補正前

【基準地震動 Ss】

補正後

【敷地周辺における活断層分布】

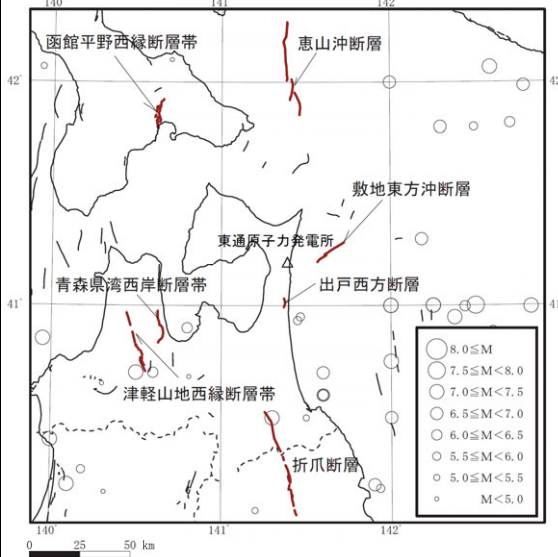
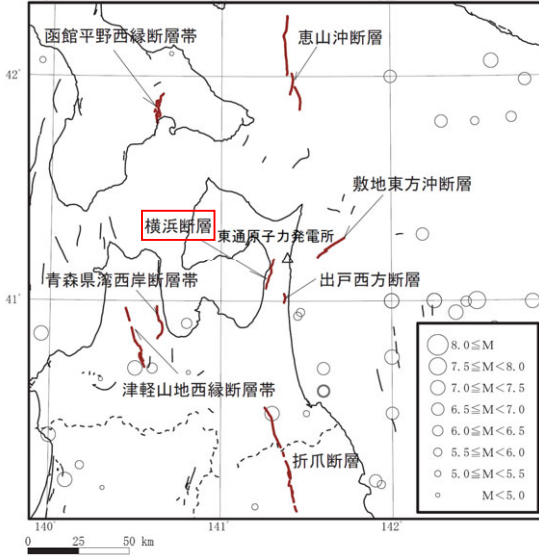
横浜断層の記載なし
(耐震設計上考慮せず)

横浜断層について、耐震設計上
考慮すべき断層に変更し記載

敷地への影響を比較し、
「敷地東方沖断層による地震」を
検討用地震として選定

敷地への影響を比較し、
「横浜断層による地震」を検討用
地震として選定

基準地震動 Ss の設計用応答スペクトル (水平方向)

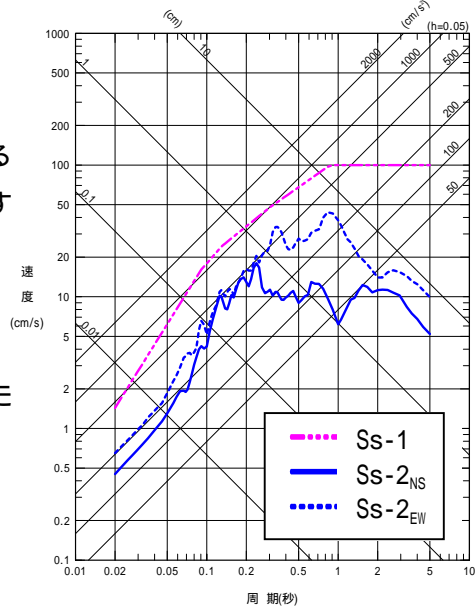
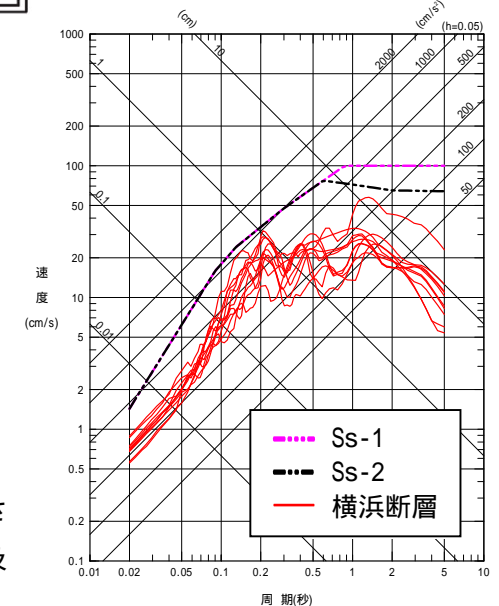
Ss-1: 「敷地ごとに震源を特定して策定する地震動」及び「震源を特定せず策定する地震動」を包絡して策定
(水平: 450gal, 鉛直: 300gal)

Ss-2: 「敷地東方沖断層による地震」の断層モデルを用いた手法による地震動評価結果をもとに策定
(NS: 142gal, EW: 204gal, UD: 155gal)

Ss-1: 「敷地ごとに震源を特定して策定する地震動」を包絡して策定
スペクトル形状は変更無し

(水平: 450gal, 鉛直: 300gal)

Ss-2: 「震源を特定せず策定する地震動」をもとに策定

(水平: 450gal, 鉛直: 275gal)

「横浜断層による地震」について不確かさを考慮した地震動評価においても Ss-1 及び Ss-2 に包絡される。
